710 - INSP
 ISO/IEC 17020
 Origineel verslag

Verkoop [Afd 8.4.2]

Verslagnummer:
 22/08042025/45428/49410/1

Inspectie adres: Kolleberglaan 66, 3930 Achel
 (België)
 Type: Verkoop [Afd 8.4.2]

Elektrisch bord

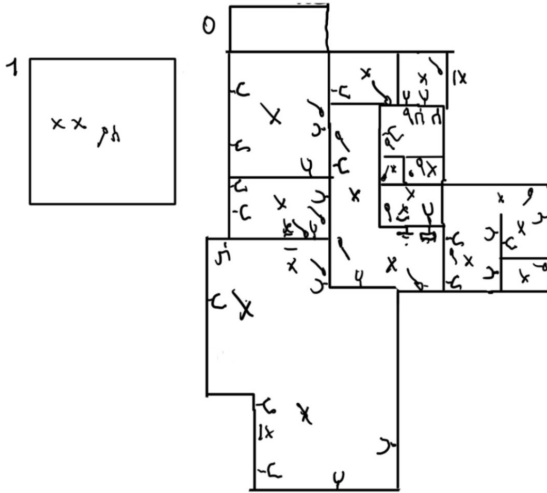
- Er is geen deur aan het bord. - oAfd 4.2.2.3; oAfd 4.2.2.1.b; oAfd 5.3.5.1
- Het eendraadsschema en situatieplan zijn niet aanwezig. - oAfd 3.1.2.1
- De beschermingsgraad van de ruimte moet ten minste IPXX-D zijn voor ruimtes publiek toegankelijk en IPXX-B voor gewone ruimtes. - oAfd 4.2.2.3

- De installatie is niet aangevuld met een differentieelstroombeschermingsinrichting met hoge of zeer hoge gevoeligheid, - oAfd 4.2.4.3
- Extra opmerking: Staat als hoofd en enige diff.

- Er bevinden zich differentieelstroombeschermingsinrichtingen van het type AC in de installatie, welke niet meer toegelaten zijn. - oAfd 5.3.5.3.a
- De penautomaten/zekeringen zijn niet van hetzelfde type. -

- De penautomaten/zekeringen van hetzelfde circuit zijn niet van dezelfde nominale grootte. - oAfd 5.3.5.5
- De houders van de penautomaten zijn niet uitgerust met een kaliberstuk. - oAfd 5.3.5.5.a
